福島第一原子力発電所 特定原子力施設に係る実施計画変更比較表（第Ⅱ章 2.5 汚染水処理設備等）

変更前	変更後	変更理由
<p>(中略)</p> <p>2.5.2 基本仕様 2.5.2.1 主要仕様 2.5.2.1.1 汚染水処理設備, 貯留設備 (タンク等) 及び関連設備 (移送配管, 移送ポンプ等)</p> <p>(中略)</p> <p>(46) 多核種処理水貯槽 *^{1,3} 合計容量 (公称) <u>1,145,301 m³</u> (必要に応じて増設) 基数 <u>820 基</u> (必要に応じて増設) 容量 (単基) 700m³, 1,000m³, 1,060m³, 1,140m³, 1,160m³, 1,200m³, 1,220 m³, 1,235m³, 1,330m³, 1,356m³, 2,400m³, 2,900m³/基*² 材 料 SS400, SM400A, SM400B, SM400C, SM490A, SM490C 板厚 (側板) 12mm (700m³, 1,000m³, 1,160m³, 1,200m³, 1,220m³, 1,235m³, 1,330m³, 1,356m³), 18.8mm (2,400m³), 15mm (1,000 m³, 1,060m³, 1,140m³, 1,330m³, 2,900m³), 16mm (700m³)</p> <p>(中略)</p>	<p>(中略)</p> <p>2.5.2 基本仕様 2.5.2.1 主要仕様 2.5.2.1.1 汚染水処理設備, 貯留設備 (タンク等) 及び関連設備 (移送配管, 移送ポンプ等)</p> <p>(中略)</p> <p>(46) 多核種処理水貯槽 *^{1,3} 合計容量 (公称) <u>1,122,301 m³</u> (必要に応じて増設) 基数 <u>797 基</u> (必要に応じて増設) 容量 (単基) 700m³, 1,000m³, 1,060m³, 1,140m³, 1,160m³, 1,200m³, 1,220 m³, 1,235m³, 1,330m³, 1,356m³, 2,400m³, 2,900m³/基*² 材 料 SS400, SM400A, SM400B, SM400C, SM490A, SM490C 板厚 (側板) 12mm (700m³, 1,000m³, 1,160m³, 1,200m³, 1,220m³, 1,235m³, 1,330m³, 1,356m³), 18.8mm (2,400m³), 15mm (1,000 m³, 1,060m³, 1,140m³, 1,330m³, 2,900m³), 16mm (700m³)</p> <p>(中略)</p>	<p>G 4北, G 5エリアタンク撤去に伴う記載の変更

雨水処理設備等概略配置図 (全体)

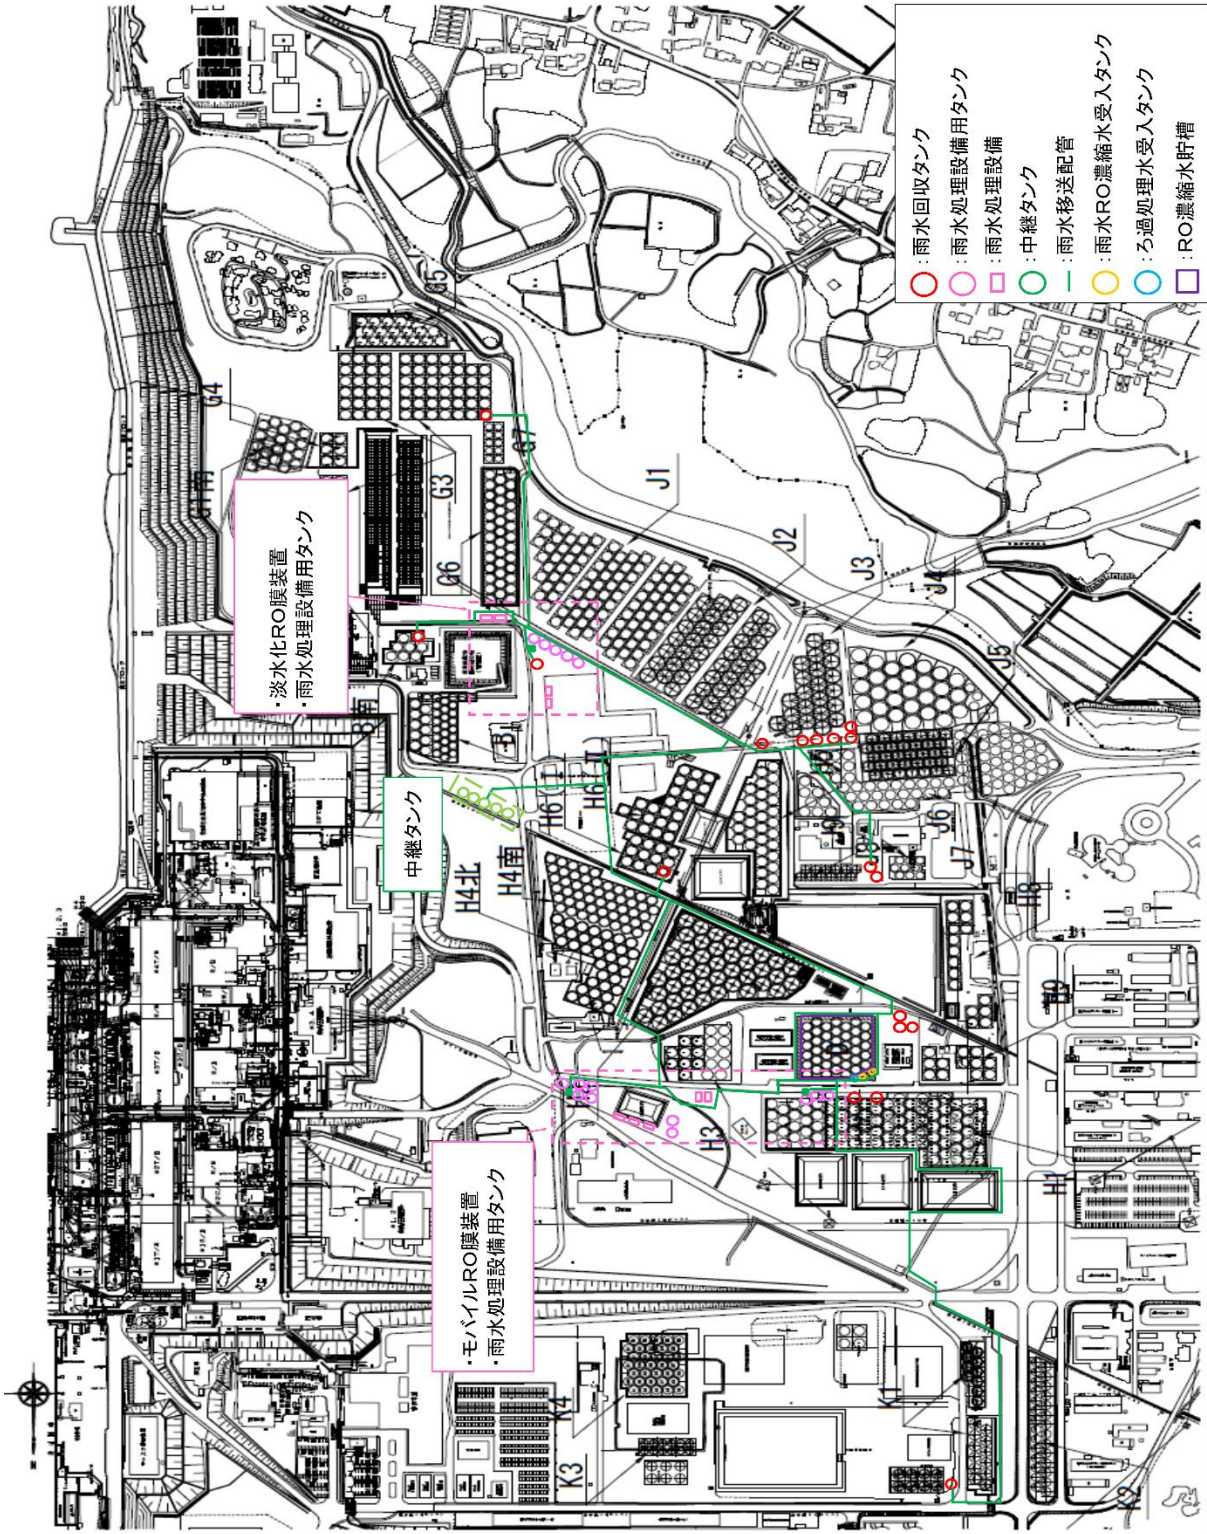
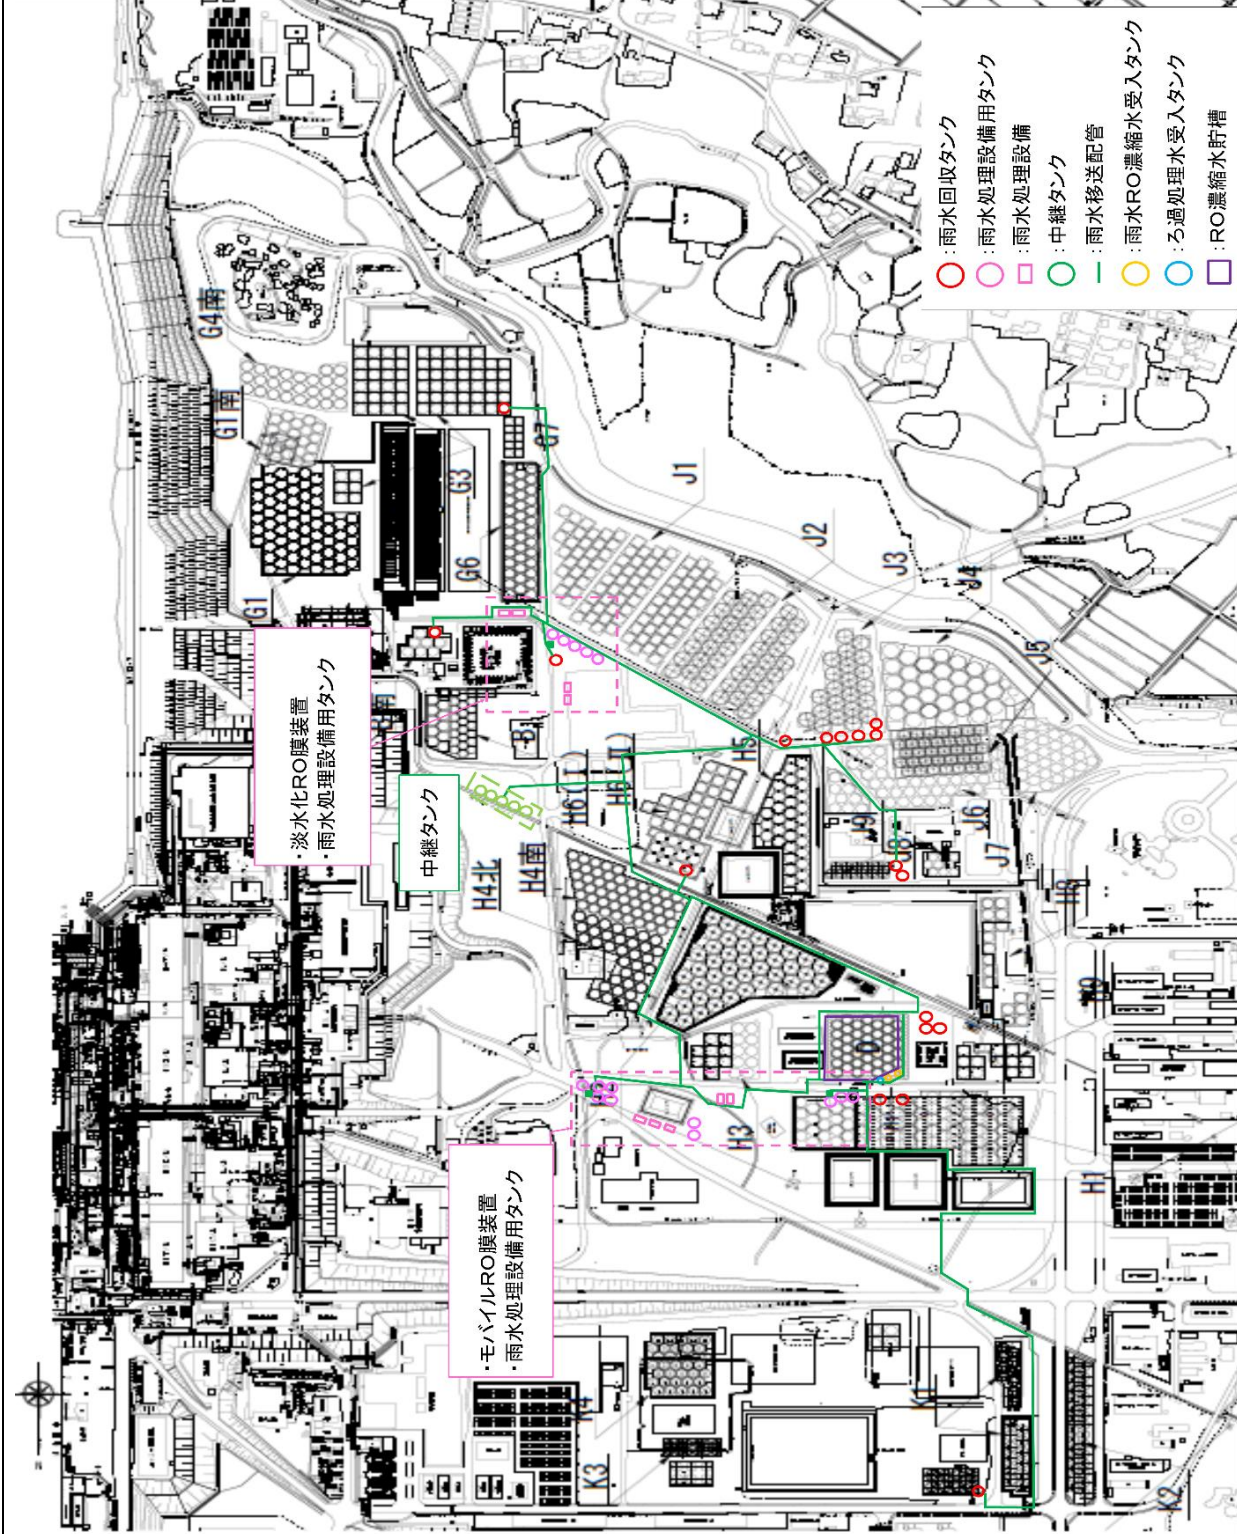
G4北, G5エリアタンク撤去に伴う記載の変更, 適正化

図2 雨水移送ラインの設置範囲図

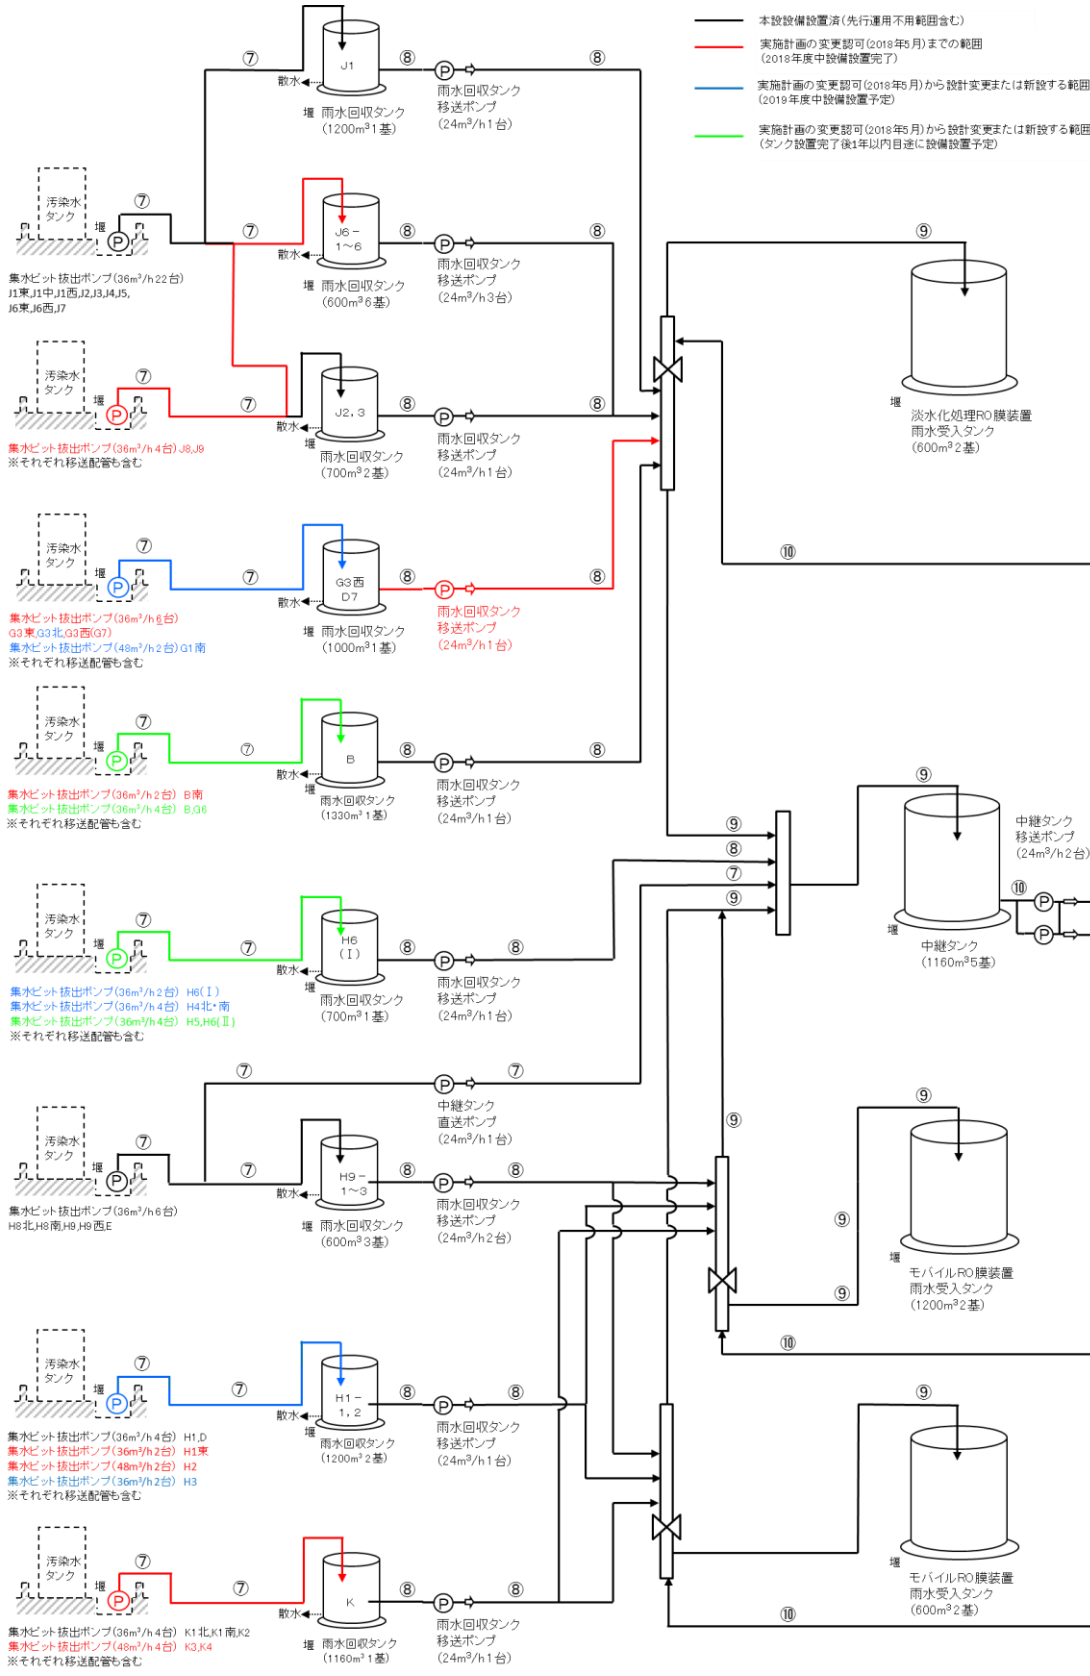
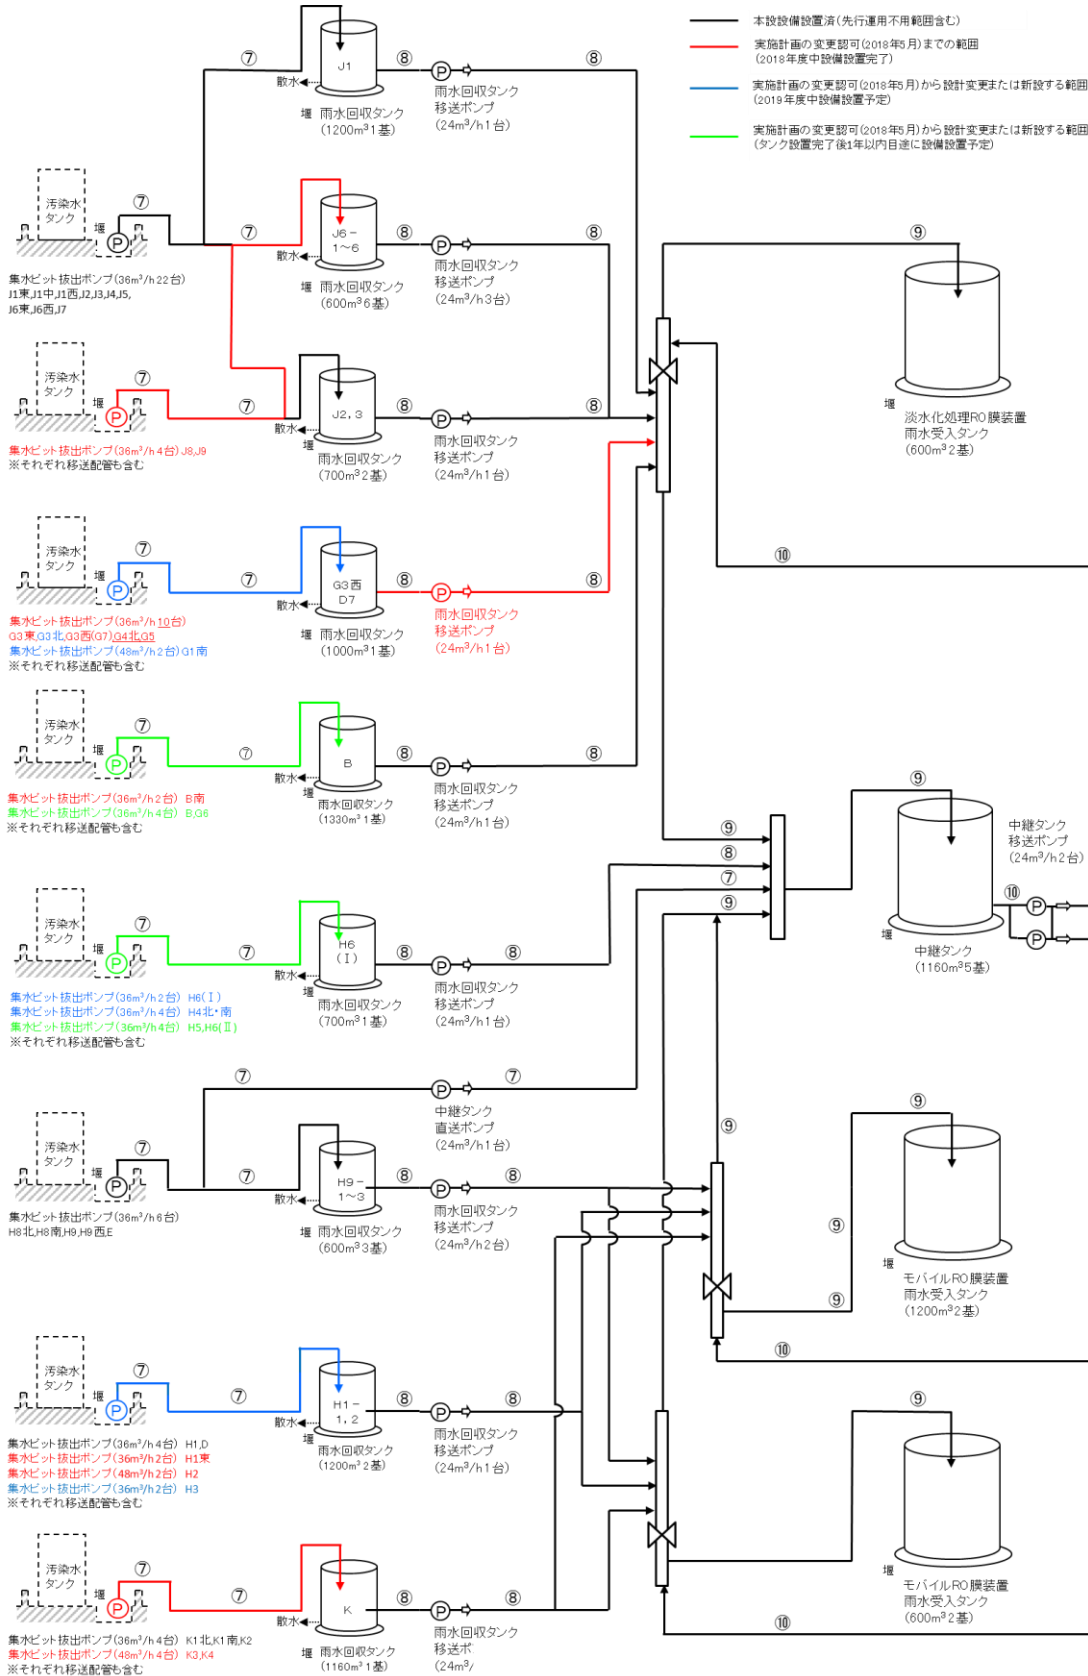
G4北, G5エリアタンク撤去に伴う当該タンクエリアの削除
